PROPOSTA N.º 7/2020/DOM

ASSUNTO: **EMPREITADA CPU50/17/DOM - INTERVENÇÃO DE NATUREZA ESTRUTURAL PARA EVITAR DERROCADAS NA ENCOSTA DO FORTE DE S.FILIPE - EXTINÇÃO DO CONTRATO**

NOTA JUSTIFICATIVA

Análise dos resultados do Ensaio Prévio nº3

Figura 2.3 – Aspetto das pontas da armadura na fase inicial de aplicação da carga

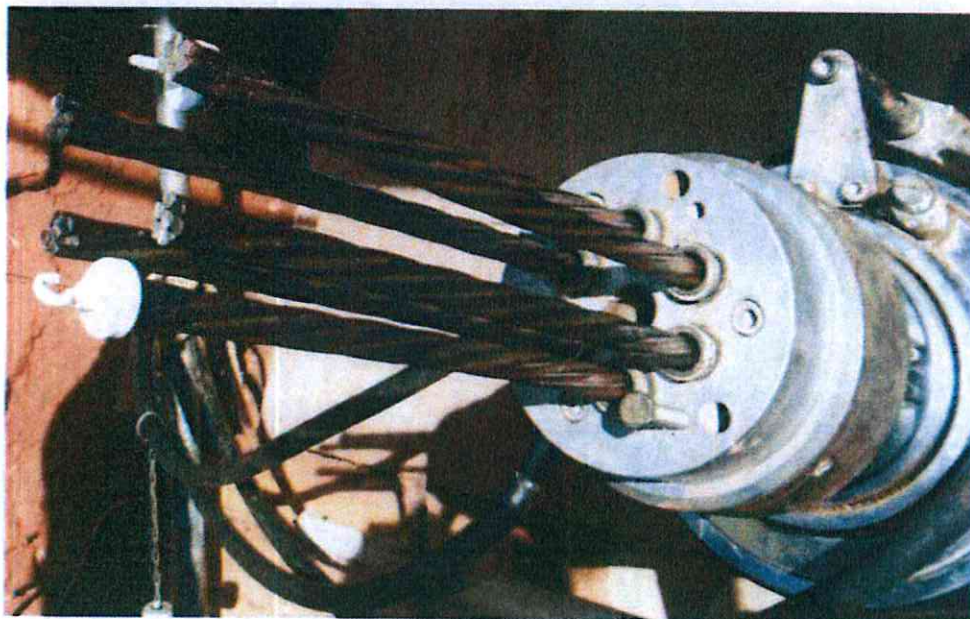
Na fase inicial da primeira tentativa do ensaio registaram-se deslocamentos diferenciais dos fios dos cordões da armadura que indicaram a ocorrência de anomalias (Figura 2.3 e Figura 2.4). Nesta circunstância, interrompeu-se o ensaio para se proceder à verificação do estado das cunhas. Após a abertura da peça de arrasto do macaco, constatou-se que as cunhas apresentavam deficiências (Figura 2.5 e Figura 2.6), devidas a excesso de uso e desgaste, do que resulta uma fixação inadequada dos cordões da armadura durante a aplicação da carga.

Pelo facto de não ser possível proceder à substituição de imediato das respetivas cunhas o ensaio foi interrompido.

Figura 3.1 – Resultados do EP3: evolução dos deslocamentos da armadura com a carga, observados pelo LNEC

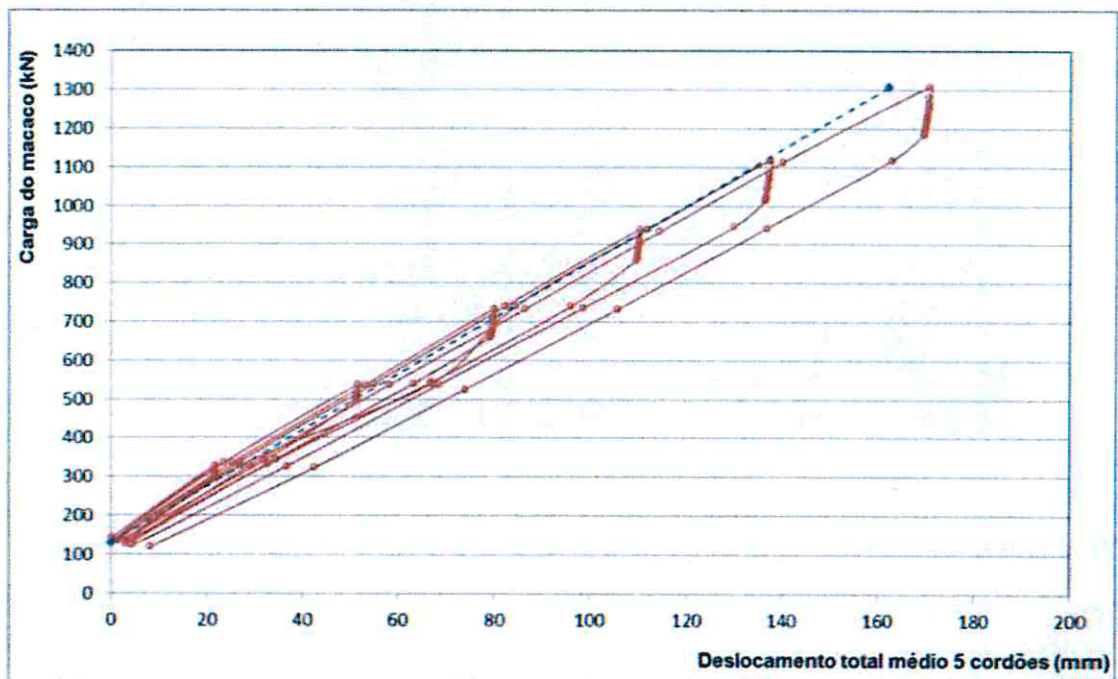
Os resultados do EP3 representam um comportamento mecânico da ancoragem satisfatório, Figura 3.1 à Figura 3.4.

Figura 3.5 – Resultados do EP3: evolução de k_s com a carga

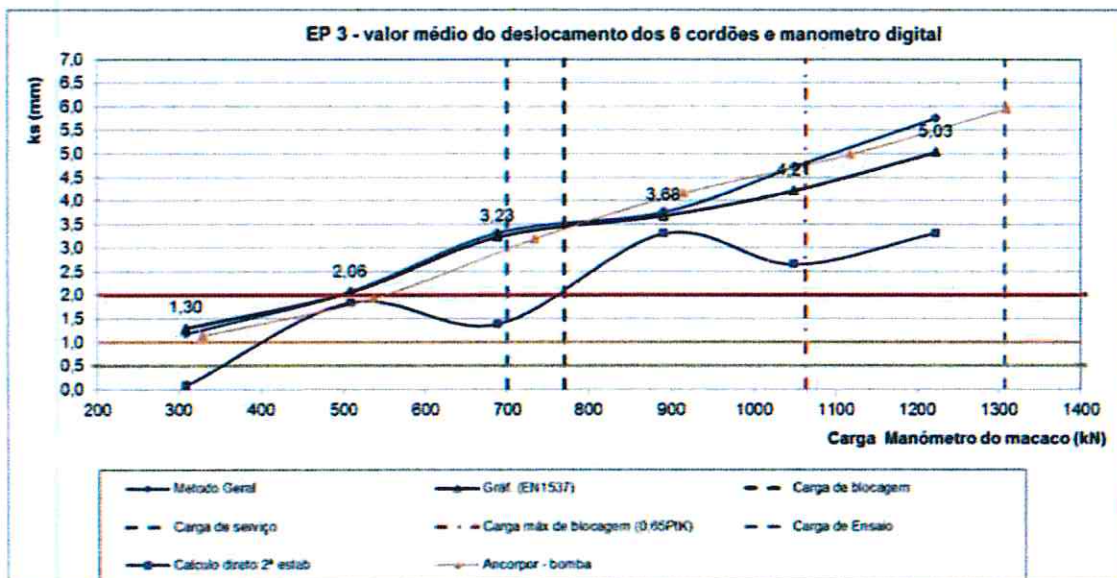
Na Figura 3.5 apresenta-se a evolução do k_s com a carga. Nesta figura representam-se os valores obtidos pelo LNEC, considerando as formas de cálculo indicadas na legenda, e os que constam do relatório da Ancorpor (2019).

- 4) Em termos de comportamento de fluência, os resultados obtidos a partir dos patamares de fluência, indicam que as formações existentes na zona de selagem não possuem as características de resistência necessárias para garantir no tempo a carga de serviço definida no projeto (700 kN). De facto, em conformidade com os resultados do EP3 o k_s assume o valor de 2 mm, que corresponde ao valor de rotura por fluência, para cargas da ordem dos 500 kN.

Considera-se que o projeto deverá ser revisto de forma a contemplar as conclusões retiradas dos resultados obtidos no EP3, tal como foi já definido na reunião de 1 de fevereiro de 2019, que decorreu no LNEC.
